Référence : R-IB-2112-01a

Dossier de demande d'autorisation environnementale

Réponses avis MRAe 2021APNA136

CIMENTS CALCIA Airvault

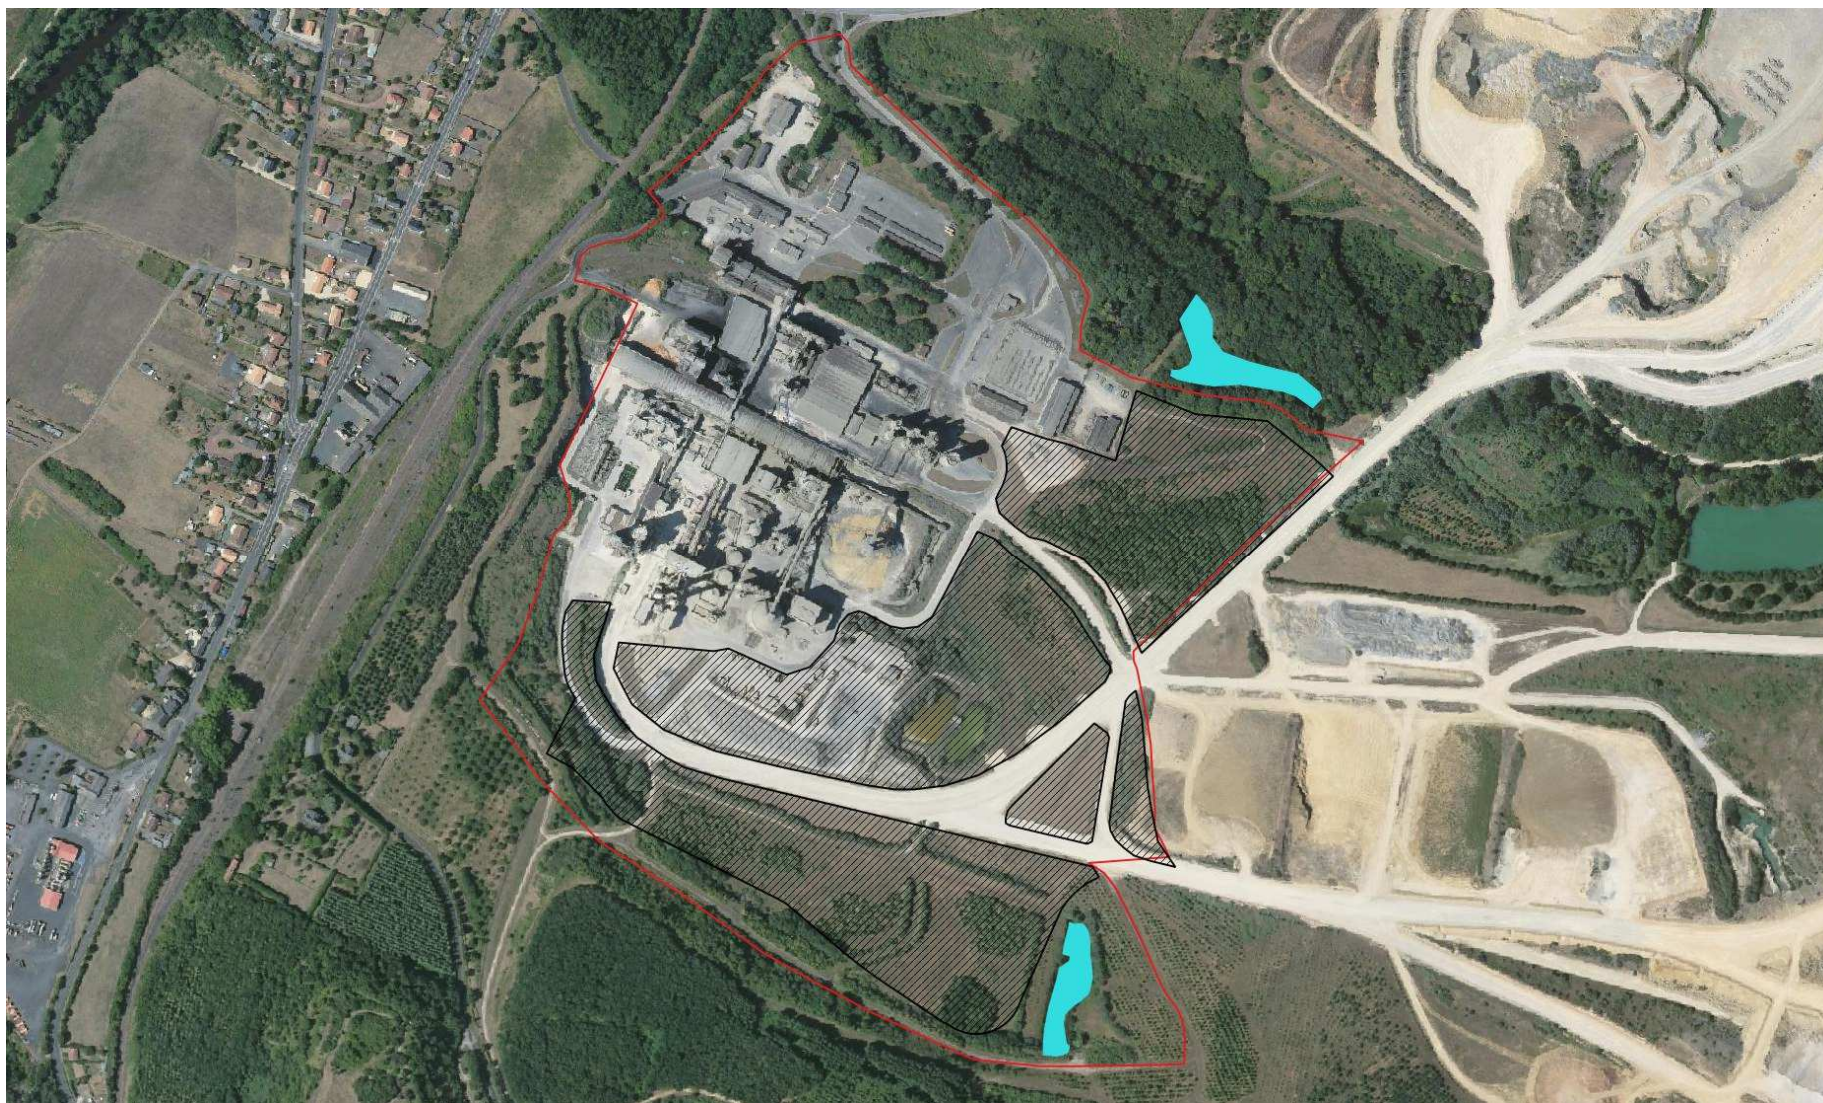
L'étude demande à être complétée par un diagnostic des zones humides du site d'implantation sur la base des critères de sols et de végétation définis par l'article L.211-1 du Code de l'environnement.

Les emprises du projet comprennent une part importante d'espaces artificialisés représentés par des bâtiments, des voiries, des parkings, des pistes, des zones de stockage... lesquels ne sont pas susceptibles de constituer des zones humides. Ces espaces artificialisés représentent environ 50 % de la surface totale du projet (cf. zones grisées sur la figure ci-après).

D'autre part, tous les autres espaces concernés par le projet ont également fait l'objet de remaniements relativement récents ayant modifié la structure des sols (terrassements, remblais, excavations...), ce qui limite fortement la possibilité que des zones humides pédologiques y soient présentes.

On rappellera que la cartographie des zones humides établie par le Pays de Gâtine ne fait apparaître aucune zone humide au niveau du projet.

La carte suivante présente les zones humides connues sur le site d'Airvault.

Etat actuel – Vue panoramique à 120°

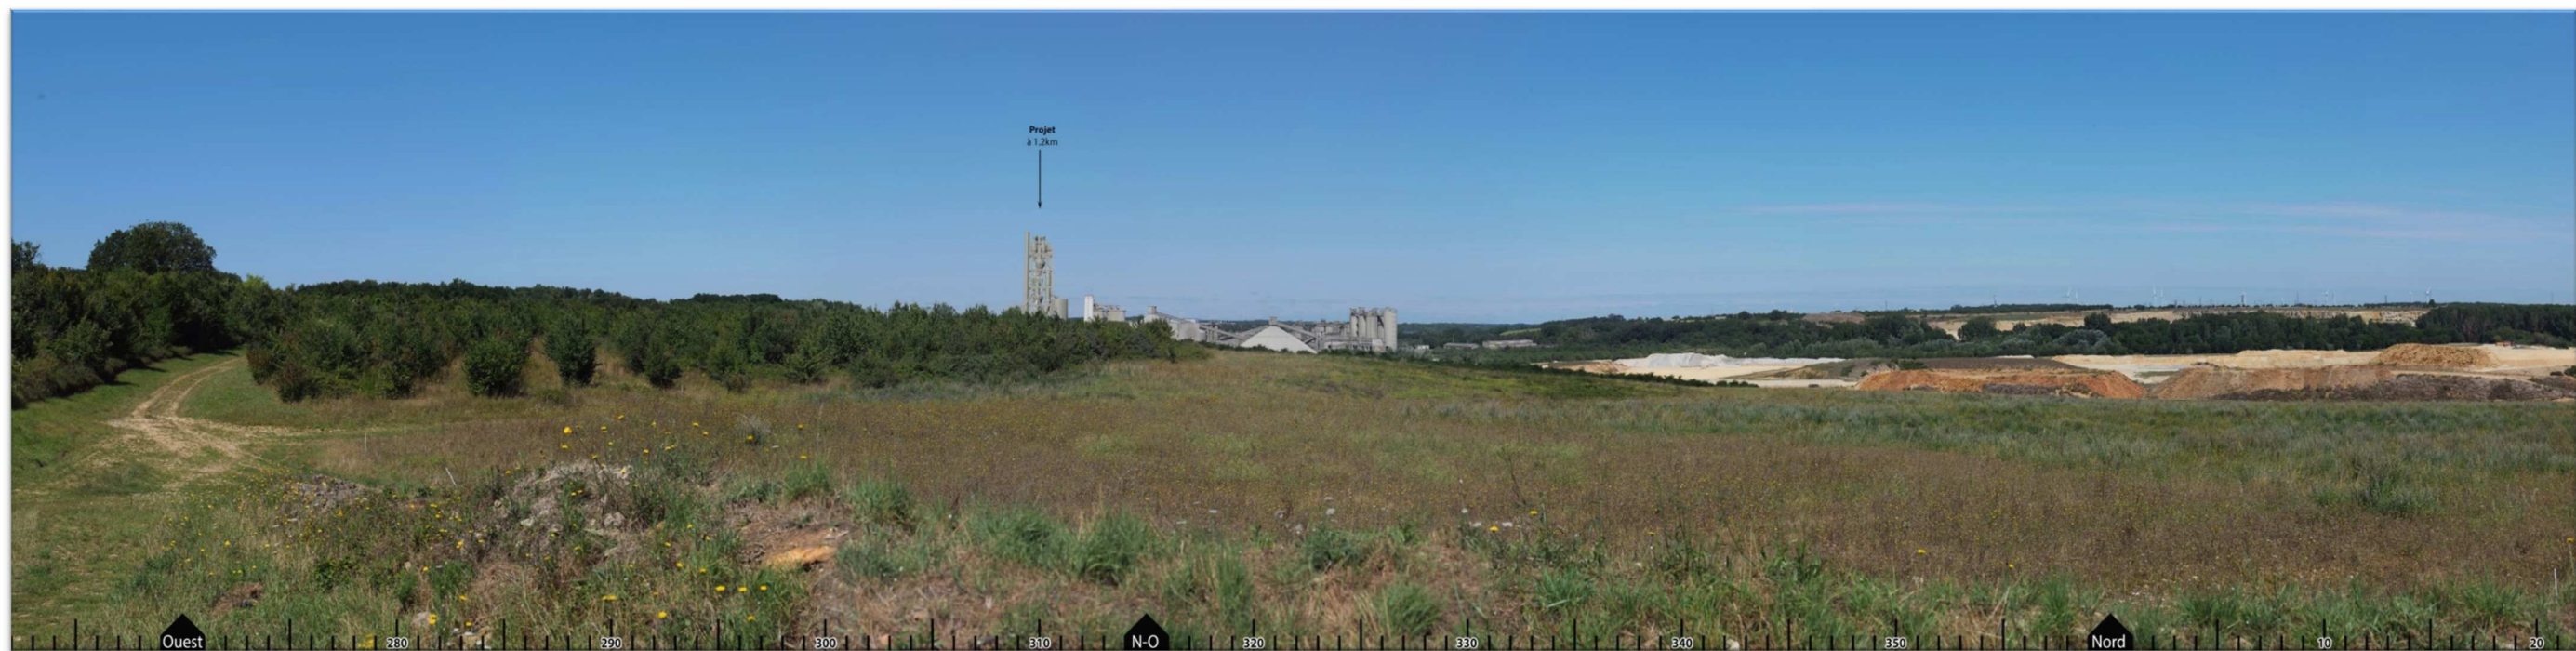
En l'état, l'appréciation des incidences du projet à une distance rapprochée n'est pas satisfaisante. La MRAe recommande, pour une meilleure information du public, de compléter l'étude d'impact par des photomontages depuis les voiries et les zones habitées autour du projet.

L'appréciation des incidences du projet présentée dans l'étude d'impact a été axée sur l'impact sur les zones d'intérêts patrimoniaux. Elle est ici complétée par la présentation de photomontages complémentaires en 3 points rapprochés depuis les voiries et les zones habitées autour du projet repérés (14, 15 et 16) sur le plan suivant :
